广州白云国际机场三期扩建工程交通中心及停车楼 装修工程招标文件答疑 001

广州白云国际机场三期扩建工程交通中心及停车楼装修工程（招标编号：by37-117-32-2024z；项目编号：JG2024-3047）的投标人对招标文件提交了有关疑问，现将各投标人所提问题进行整理归纳后统一作书面澄清及答疑，作为本工程招标文件的组成部分，凡招标文件与招标公告中的有关条款与本澄清及答疑不一致者，均以本澄清及答疑为准。

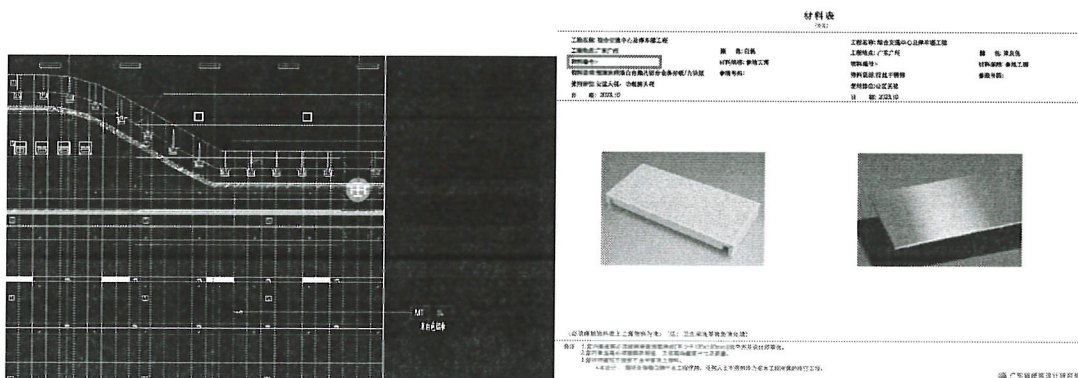
23、2.5mm 厚铝单板在清单描述是高耐腐蚀、耐刻划氟碳预喷涂，涂层厚度不低于 $45\ \mu\text{m}$ ，但是物料表描述是粉末喷涂，请明确以哪个为准？

答：修改物料表，按氟碳喷涂。

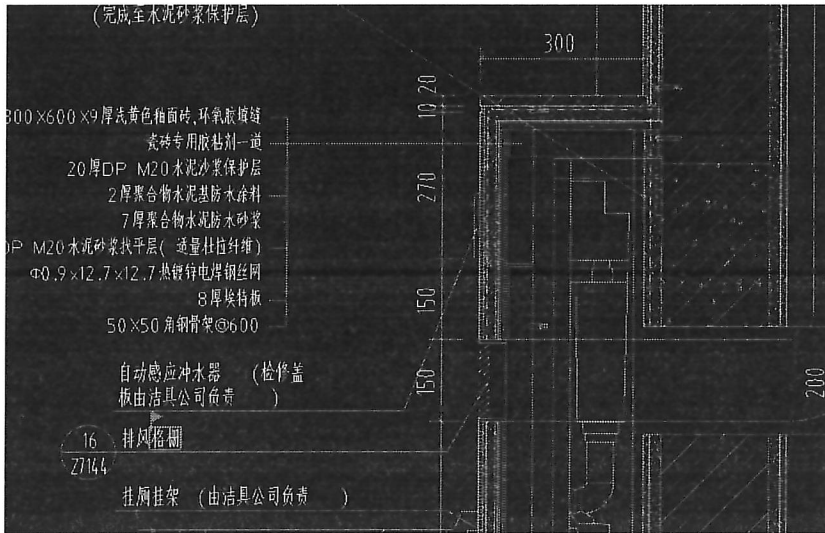
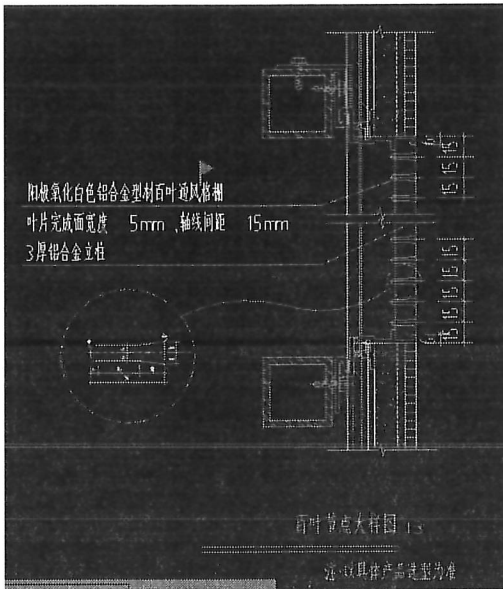
29、招标图纸和清单中，排风格栅的材质规格型号未明确，请补充。

答：补充标准立面做法。

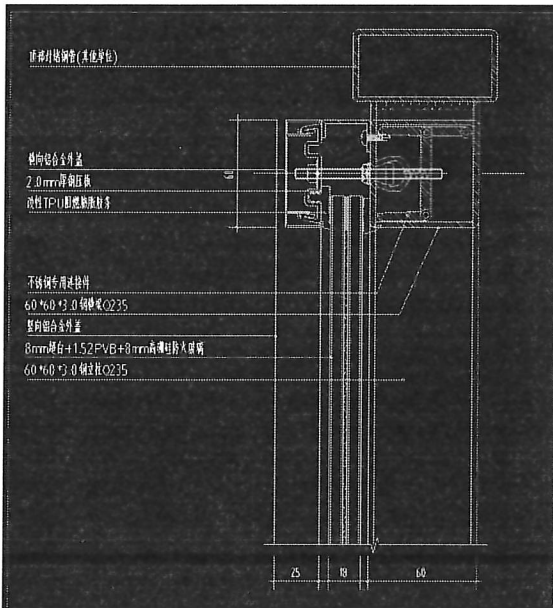
35、招标清单及图纸中，防火玻璃隔断墙上部是否需要封堵，若需要封堵，是否为清单漏项，请明确。

答：需要封堵，详补充节点做法；清单增加对应开项。

物料说明: 人造石台面

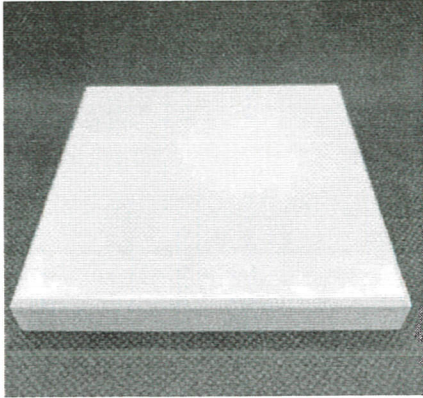
37、台面人造石的具体材质是岗石还是石英石，请明确。

答：按招标图纸及技术规格书。

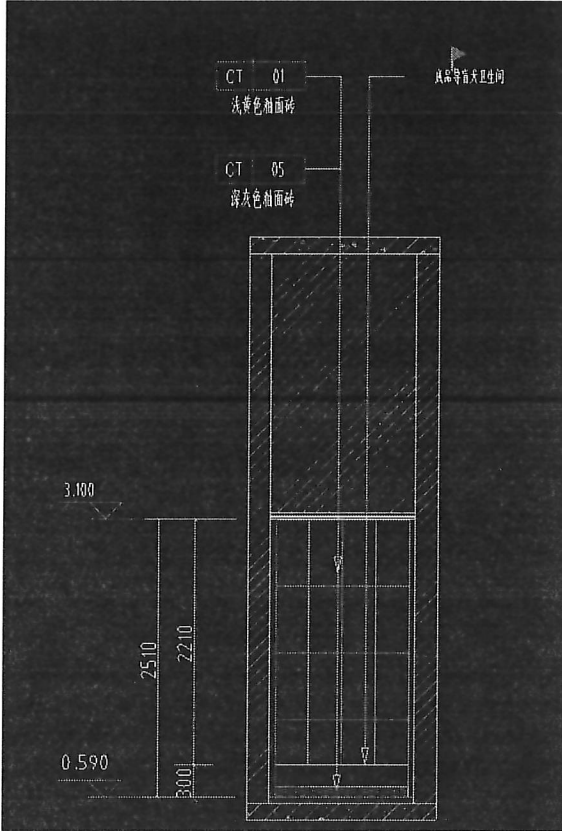
38、成品导盲犬厕所，缺相应物料及大样，请补充。

答：补充物料表。

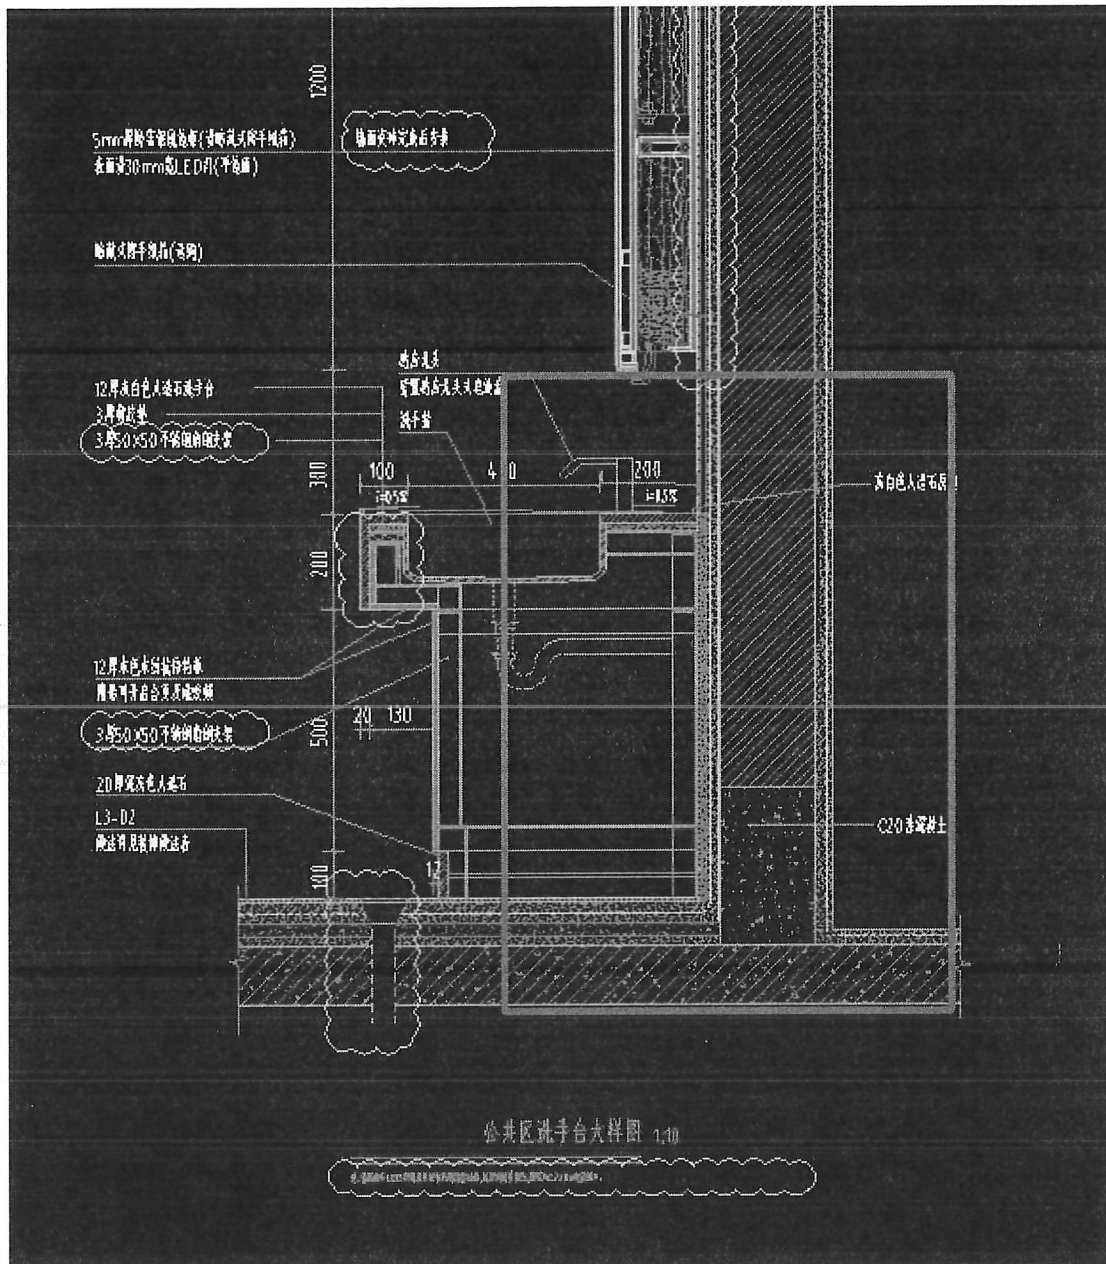
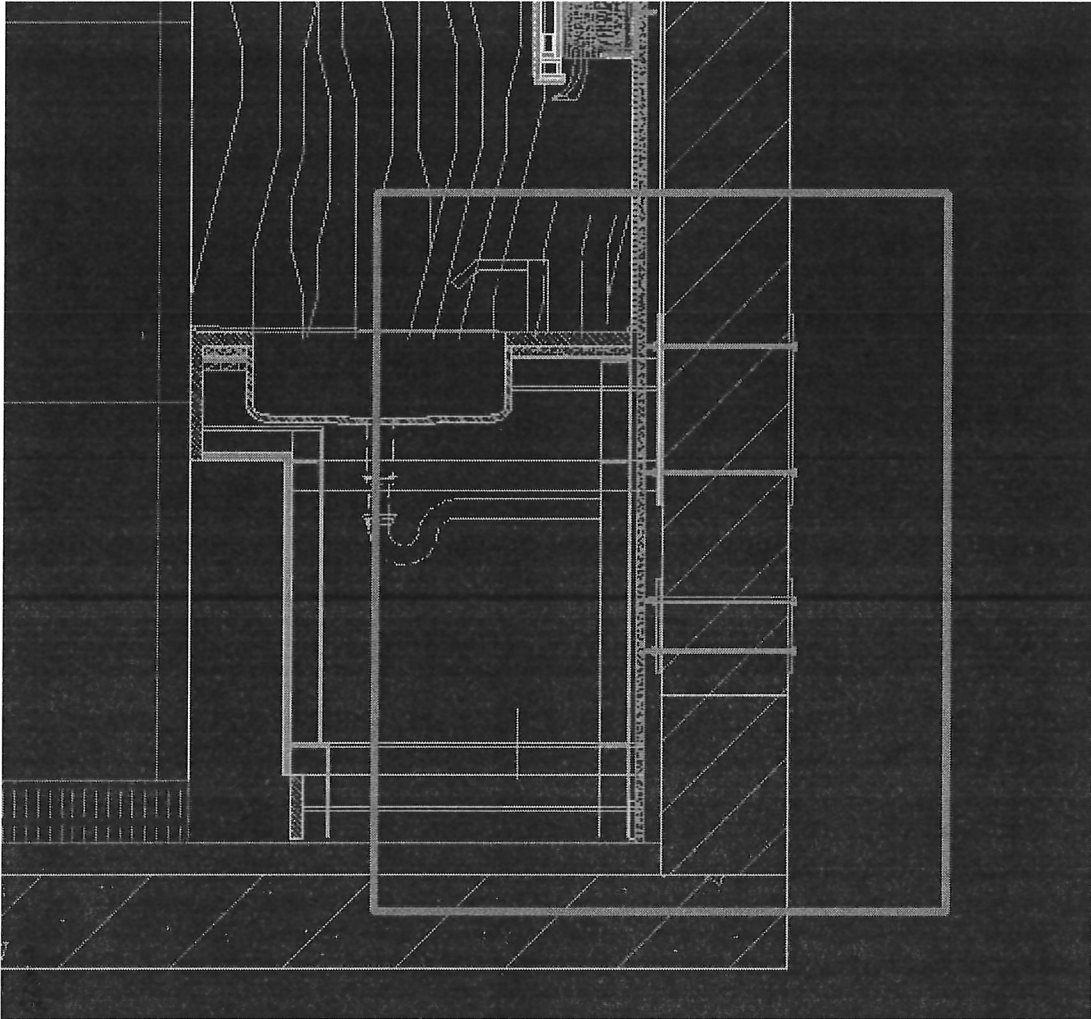
43、卫生间台盆轻质隔墙立面图采用对穿螺丝，节点处导墙及轻质隔墙未显示配筋。立面与节点图纸不符（节点图编号 G-ZS-3301，立面图编号 G-ZS-3202）。

答：需要采用对穿螺丝固定，补充大样。

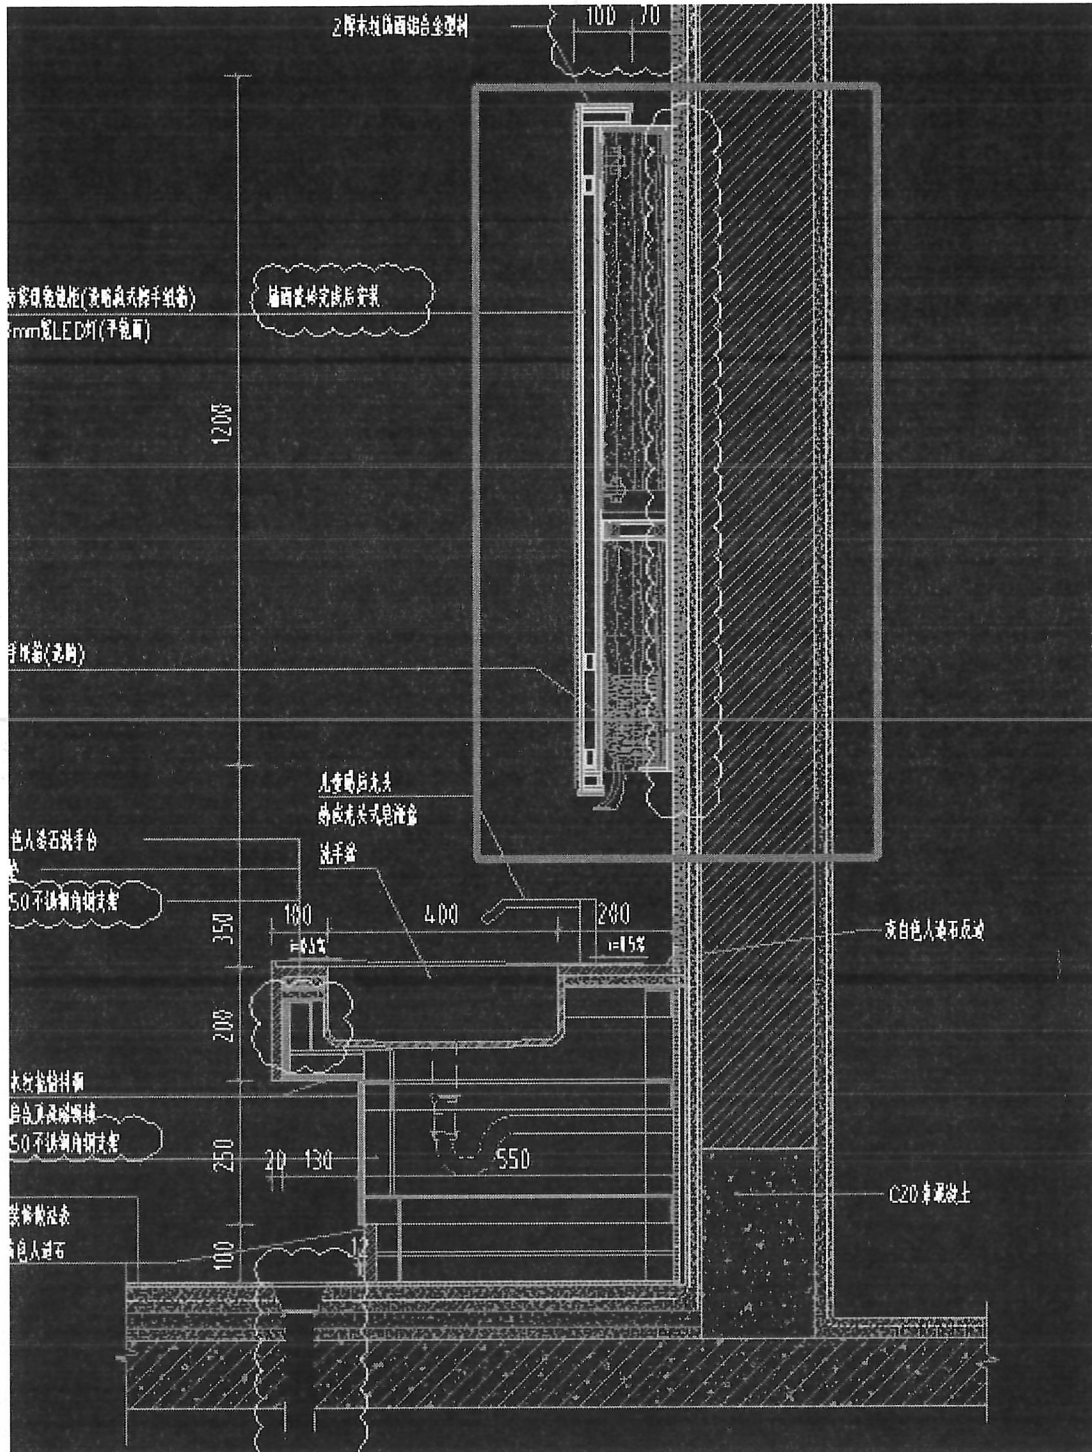
44、卫生间镜柜图纸显示直接固定在轻质隔墙上是否考虑到轻质隔墙能否承受镜柜中重量，是否考虑镜柜倾覆倒掉可能性。

答：按招标图纸。

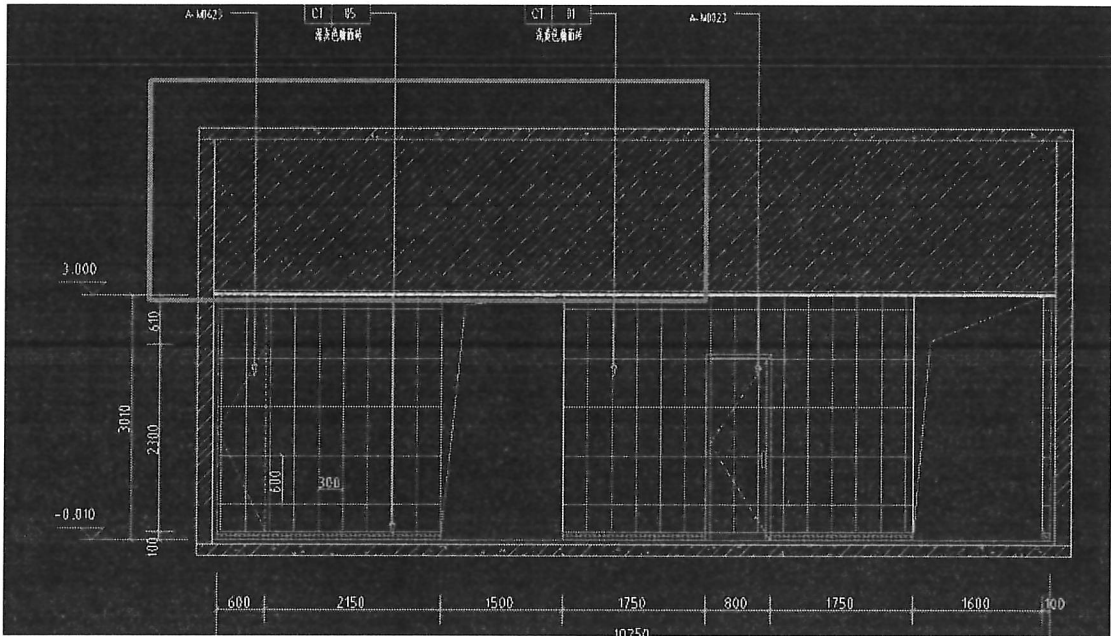
45、卫生间吊顶完成面标高与原结构之间高度超过 2.5 米需要钢架转换层，未见钢架转换层节点图，需要补充钢架转换层节点图明确材料规格型号要求等。

答：按招标图纸。
